From: Anna Palusalu <Anna.Palusalu@transpordiamet.ee>
Sent: teisipäev, 16. juuli 2024 15:09
To: Karl Kadak | Roadplan
Subject: RE: 23045 Tammemetsa juurdepääs - kooskõlastamine
Attachments: 2024-07-15_TRAM-märkused+RP_TRAM.docx

Palume kooskõlastust Saare maakonnas Saaremaa vallas Sikassaare külas Orchis OÜ tellimusel koostatud põhiprojektile „**Tammemetsa maaüksuse juurdepääs riigiteelt nr 10**“ (Roadplan OÜ töö nr 23045). Projekti eesmärk on näha ette tulevase kaubanduskeskuse jaoks vajalik juurdepääs riigiteelt nr 10, mis hõlmab endast ka põhimaantee projektlahenduse muudatust.

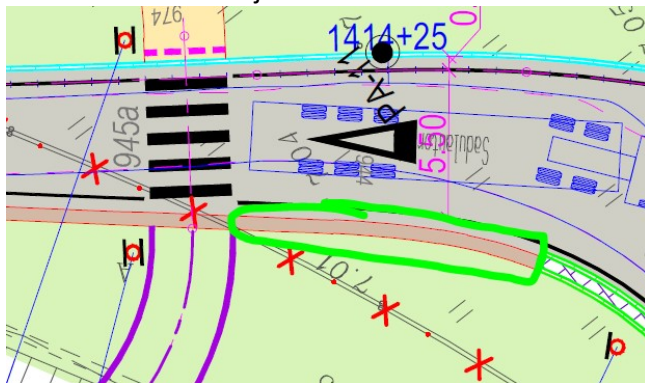
1. Ülesõidetavate alade sirged otsad viia nulli ja üleminek teha sujuva tõusuga.

2. Ülesõidetav ala pikendada kuni ülekäigurajani. + See sama haru viia ikkagi veidi laugemaks veel, kuid väga minimaalselt. Lisada joonisele raadius.

3. Ülesõidetava ala (konstruktsioon 5) äärekivi kõrguseks kavandada 3 cm (hetkel 4 cm).
4. Põhimaantee suunale jäävad liiklusmärgid projekteerida II suurusgrupiga. Erandiks LM 543 ja 544, mis jääb suurusgrupiga I, kuid selle ümber projekteerida kollane ekraan. Teiste harude ülekäiguradadel on kollase ekraaniga 543 ja 544.
